大津京ステーションプレイス施工瑕疵に関する鑑定意見書

平成25年7月10日

㈱日本建築検査研究所

1. A通り基礎梁の打継ぎ

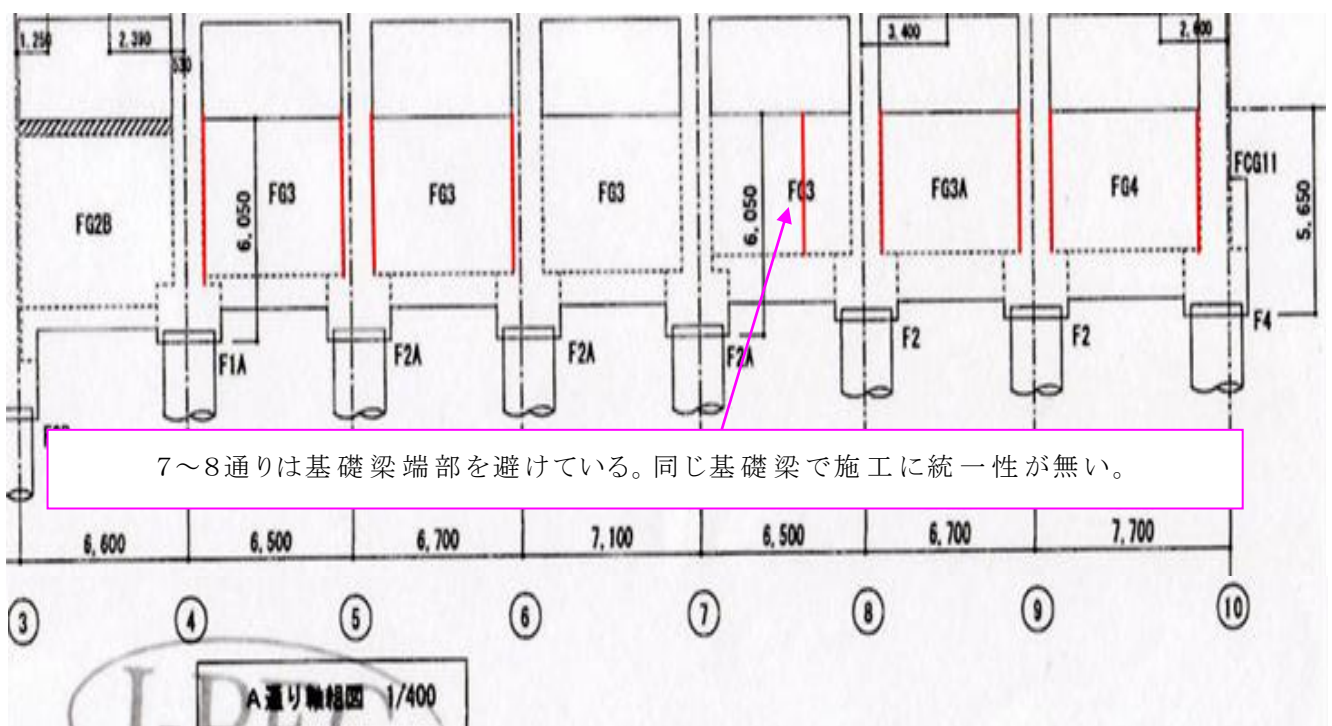
本件建物調査により、A通り基礎梁のFG3、FG3A、FG4は、柱際で鉛直打継ぎを行っていることが確認できる。また、打継ぎ部には、ひび割れ状のすき間があり、コンクリートが一体化されていない。

本件建物の基礎構造は杭基礎である為、基礎梁は杭頭応力を伝達する重要な構造体である。特に柱際の一体化不形成の部分は、

基礎梁としての軸力、及びせん断力の伝達能力を損ねている。
尚、上述の条件で構造計算を行った結果は、保有水平耐力が必要
保有水平耐力を満たさない。 $(Q_u/Q_{un}$ 検定比、1階X方向0.49) また、柱、梁主要構造部の部材強度の不足も多数確認できる。

よって、基礎梁と柱接合部のコンクリートの一体化を改善しなければ建物は危険な状態である。

● 鉛直打継ぎ部配筋詳細図：図面No. S - 3 7

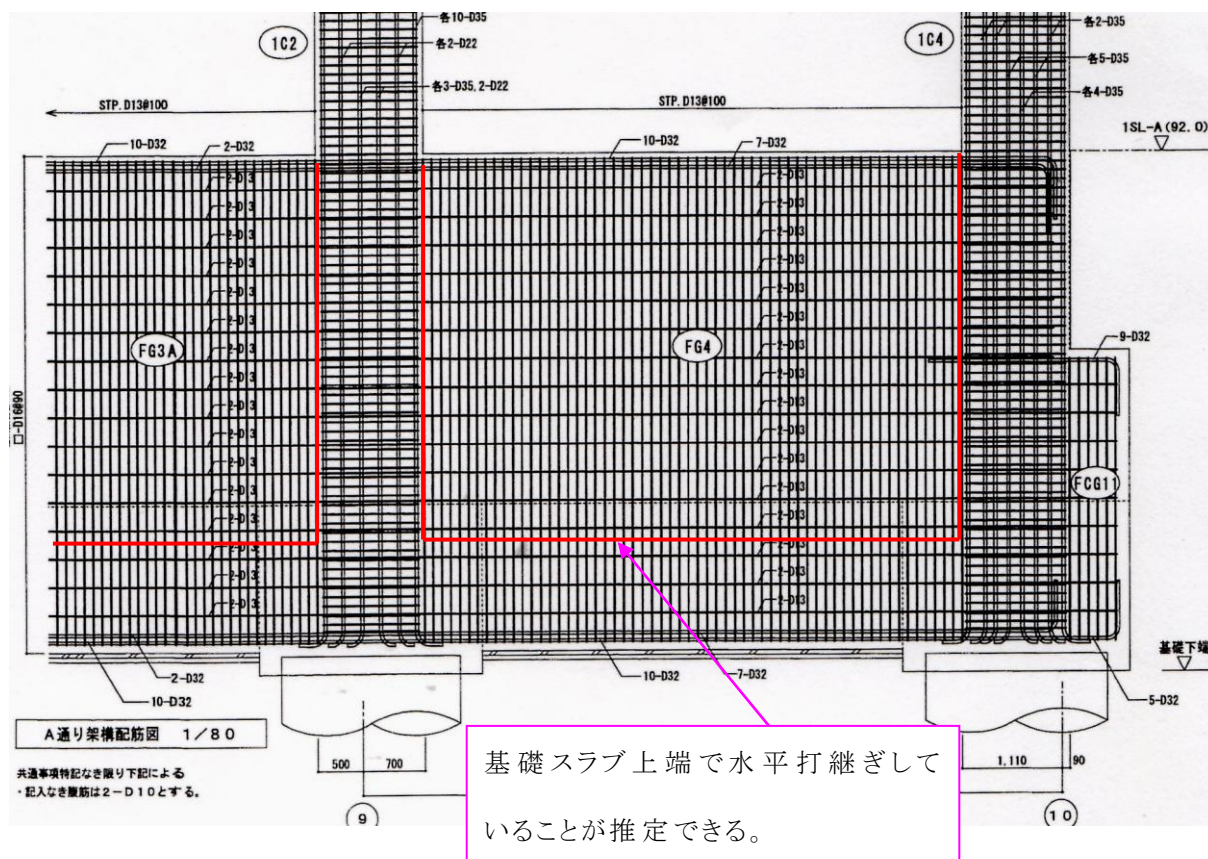
当該基礎杭P2、及びP4が負担する短期軸力は、約2800t～2100t。杭頭曲げモーメントは、800t/m～700t/mである。(甲第138号証1117～1121頁)よって、基礎梁は、これらの曲げ、及びせん断応力に対し、安全な状態に改善しなければならない。但し、改修工事期間中に発生する地震などを考慮した場合には、改修工事は非常に困難であると考えられる。

● 甲第129号証の1：F G 4基礎梁の鉛直打継ぎ

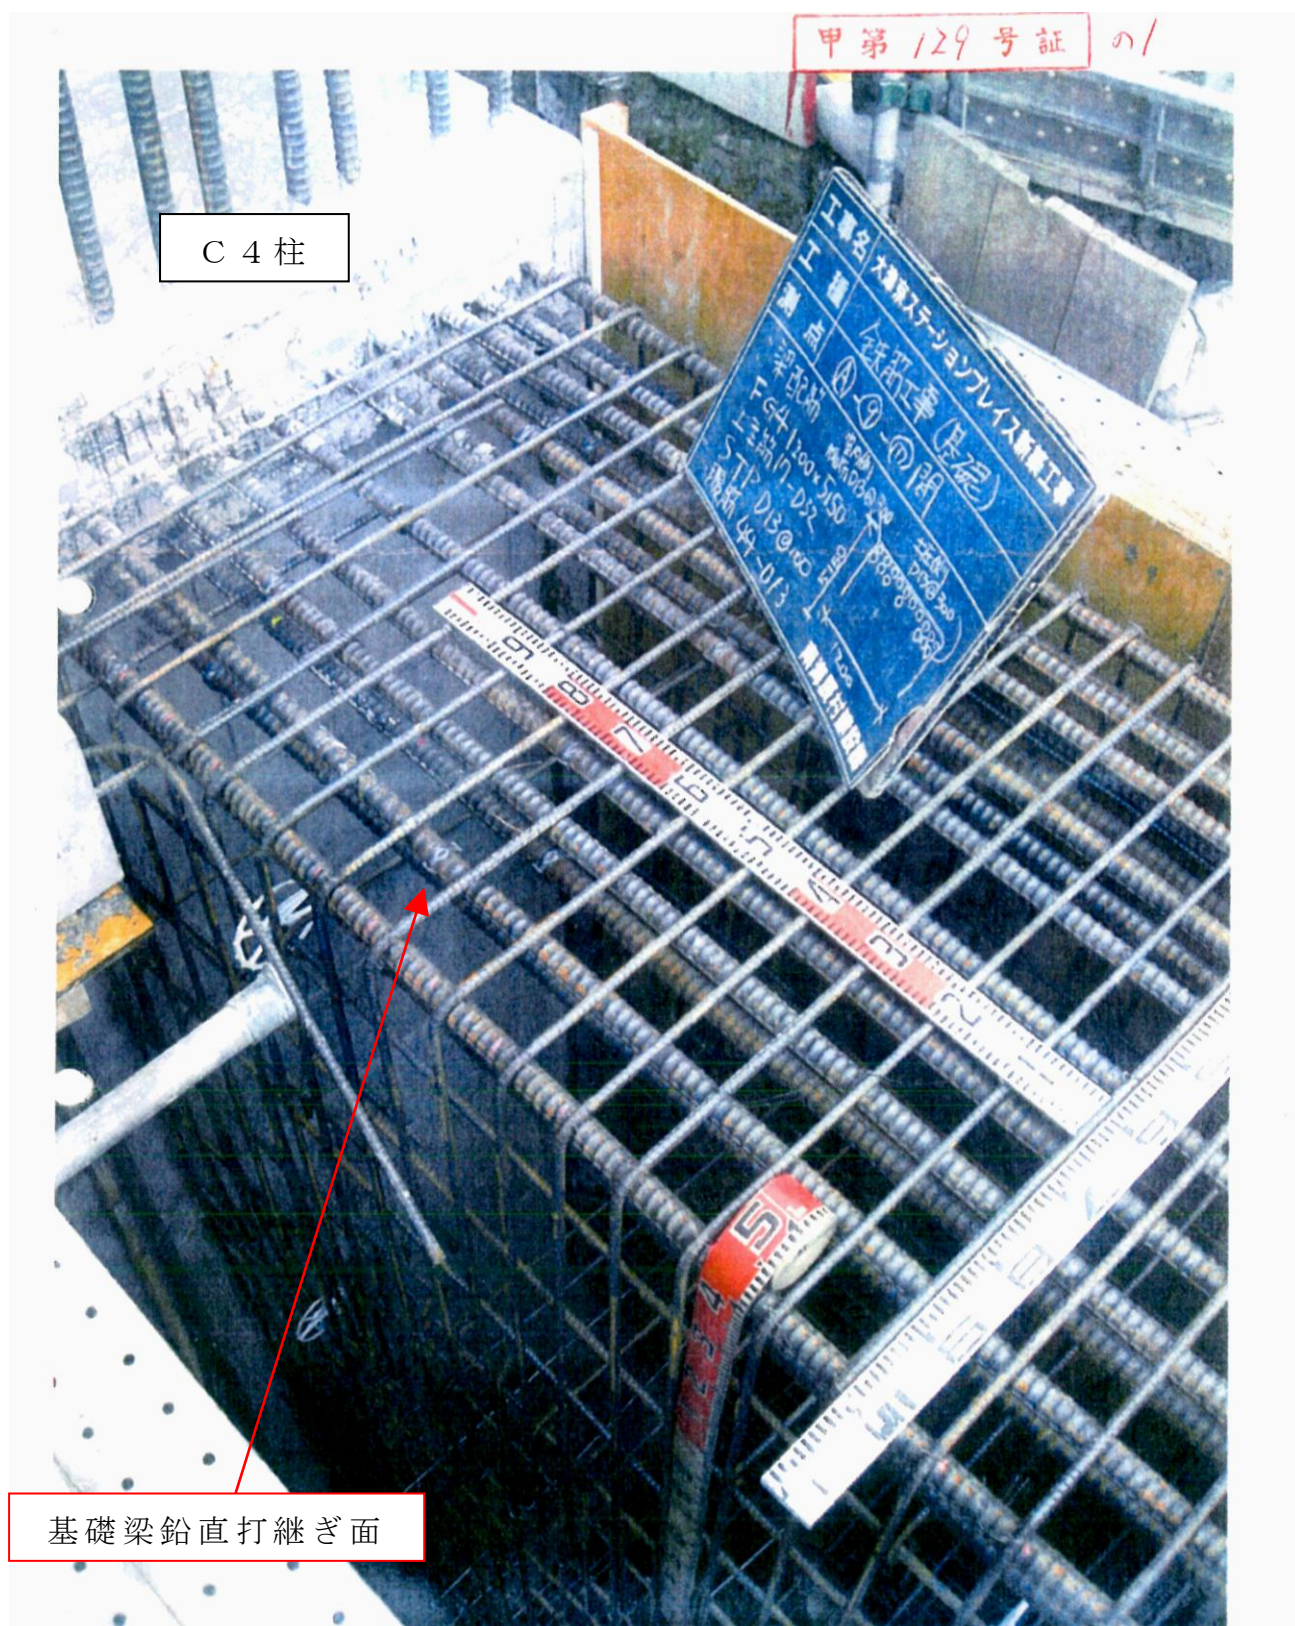
10, A通りの鉛直打継ぎの状況。打継ぎ部にせん断補強筋の施工は無い。また、先行で打設された柱面は、平滑に仕上っており、目荒らしなどの配慮も見られない。

2. 基礎梁の水平打継ぎ

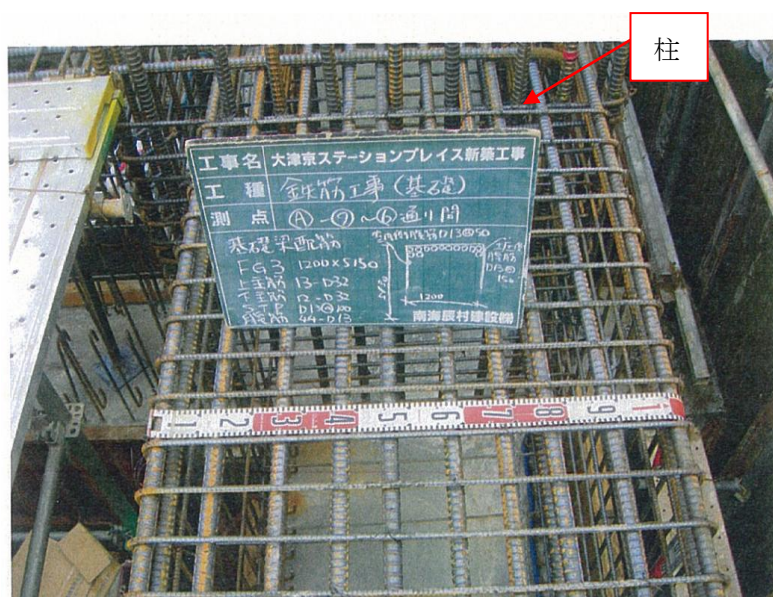
南海辰村建設株式会社から提出された工事写真、及び地階の基礎梁水平打継ぎ部の確認では、殆どの基礎梁が柱と共に、3層、又は4層の水平打継ぎにより打設されていることが確認できる。

水平打継ぎにより打分かれた中間層には、基礎梁の主筋が無く、腹筋だけである為、基礎梁の水平方向のせん断力に抵抗する鉄筋が不足している。よって、建物が基礎梁の打継ぎ中間層で横滑りをする危険があり、基礎梁一体化形成の為の改善が必要である。

柱と基礎梁中間部の
水平打継ぎ

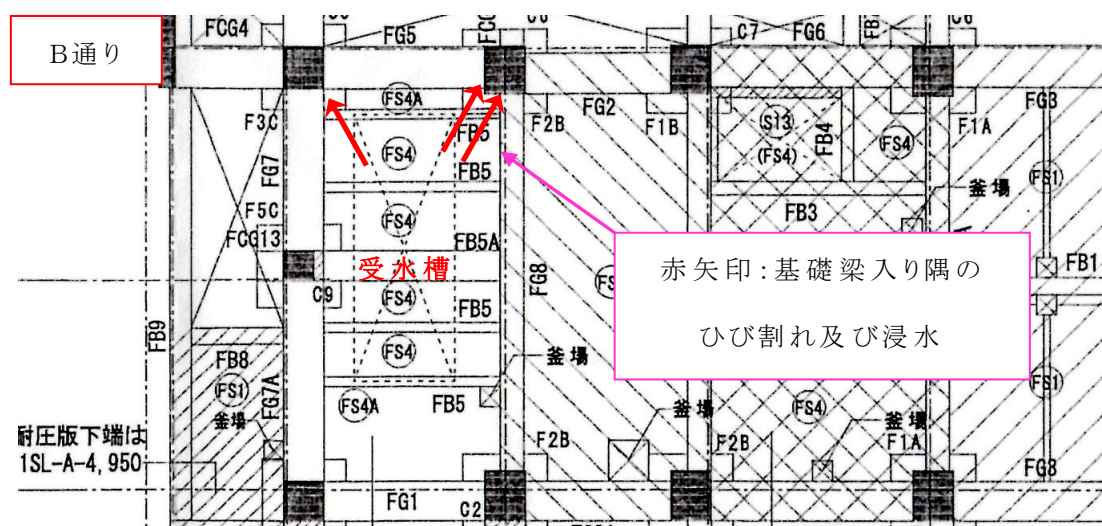
水平打継ぎにより打分
かれた基礎梁の中間層
には、横滑りに抵抗する
主筋などが無い。

● 南海辰村建設株式会社から提出された工事写真

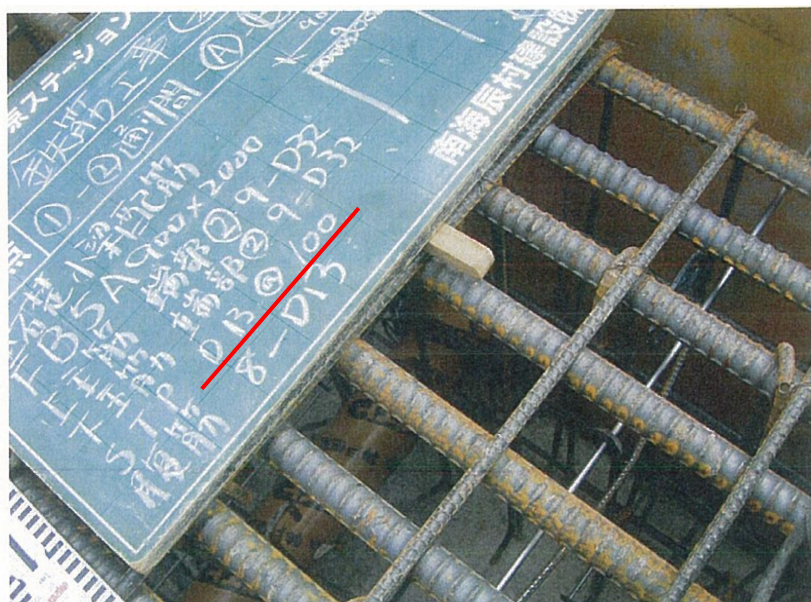
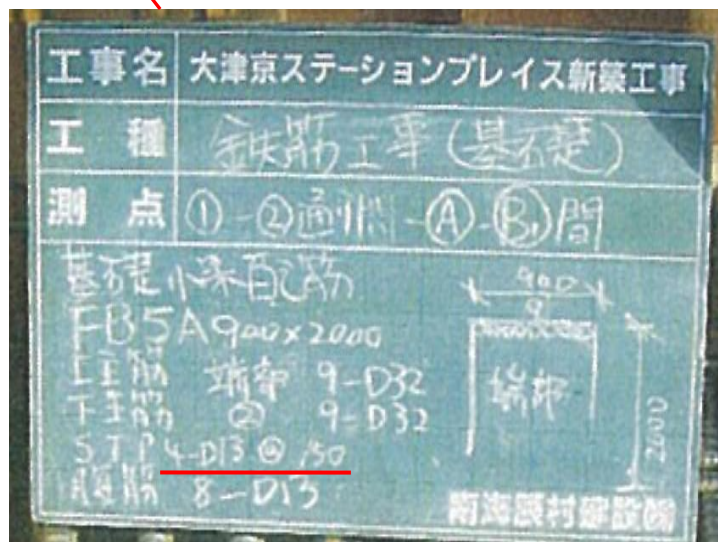
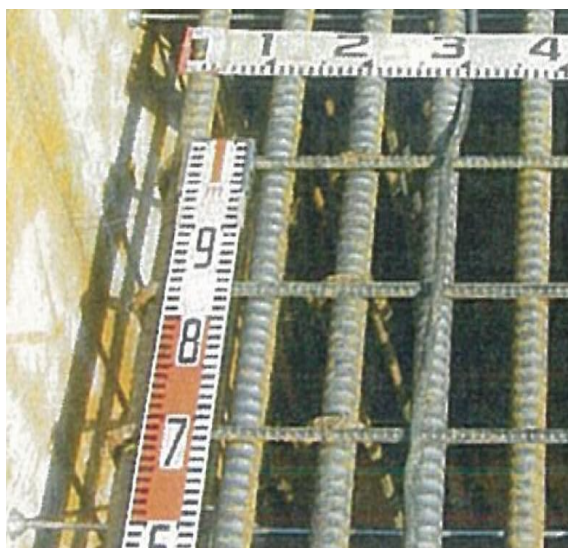
建物西側、地階受水槽室の基礎梁 F B 5 A のせん断補強筋（S T P：スターラップ）の間隔は、D 1 3 @ 1 0 0 m m であるが、工事写真では @ 1 5 0 m m で施工されており、せん断補強筋の不足である。図面 No. S - 4：構造配筋標準図（1）では、日本建築学会「鉄筋コンクリート造配筋指針・同解説」に従うことを規定している。「鉄筋コンクリート造配筋指針・同解説」で定める梁のせん断補強筋比（あばら筋比）は 0.2 % 以上であるが、D 1 3 @ 1 5 0 m m では、せん断補強筋比は 0.18 % となり適合しない。よって、図面、並びに構造設計書通りの改善が必要である。

せん断補強筋（STP）
の施工間違いを、黒板を
書き直して誤魔化してい
る。

● 図面No. S－19：基礎リスト・基礎スラブ

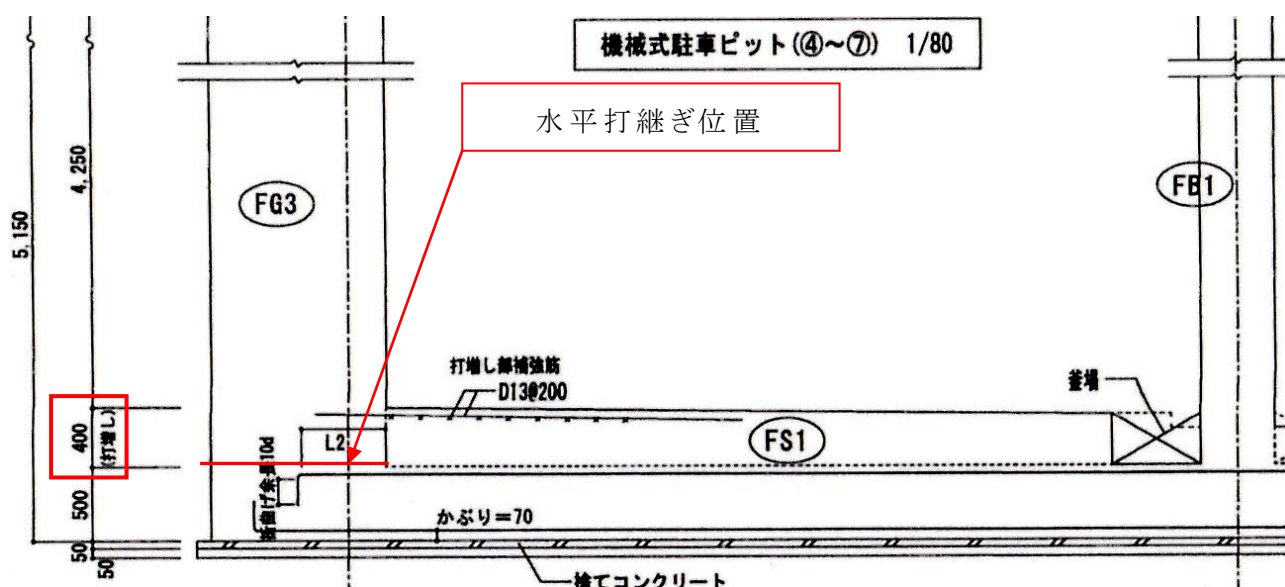
本件建物の屋内機械駐車場の地階部分には、地下浸透水の浸水により、駐車場が使用できない状態となっている。尚、浸水箇所は、ひび割れや貫通孔が無い限りは、鉛直又は水平打継ぎからの浸水しかあり得ない。特に耐圧盤と基礎梁の水平打継ぎ部については、耐圧盤上部に厚さ400mmのコンクリートが打増しされている為に、当該コンクリートを撤去しなければ、漏水の改修が出来ない。

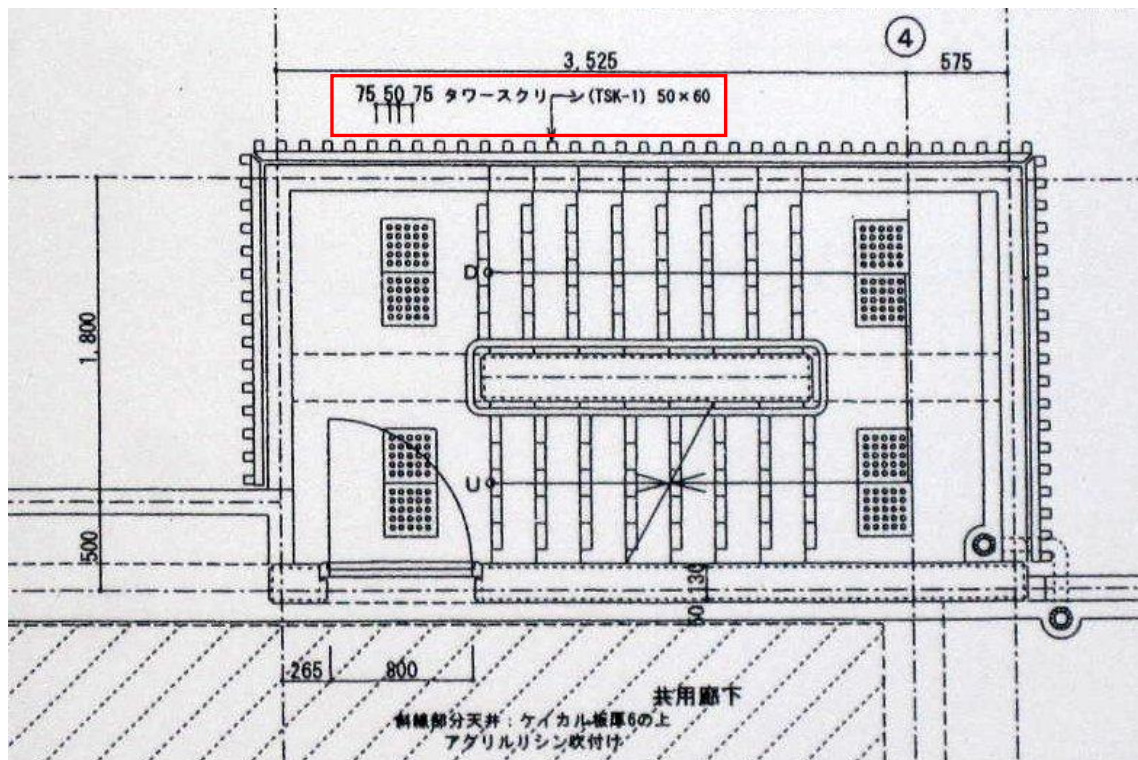
乙第9号証の契約図面と竣工図面では、主に、基礎梁、柱、梁の鉄筋仕様が異なり、何れも契約図面の方が鉄筋量が多い。よって、乙第19号証の工事請書に添付された工事見積書が、契約図面の内容に整合している場合には、見積書17頁に計上された鉄筋量が使用されていないことは明らかであり、工事請負契約内容の不履行である。

- タワースクリーンの実施工の状況。

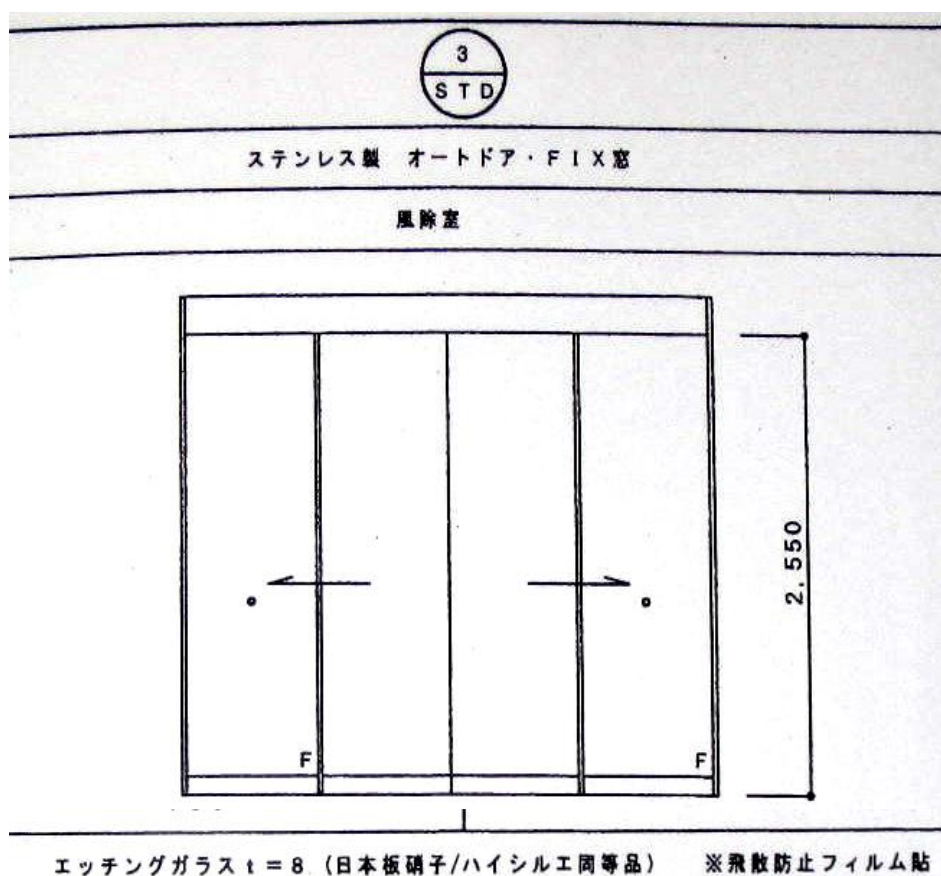
建物北側の東西の外階段に設置されたタワースクリーンは、乙第9号証の契約図面では、縦格子の間のすき間が75mmであるが、実際には110mmで施工されており、工事請負契約内容の不履
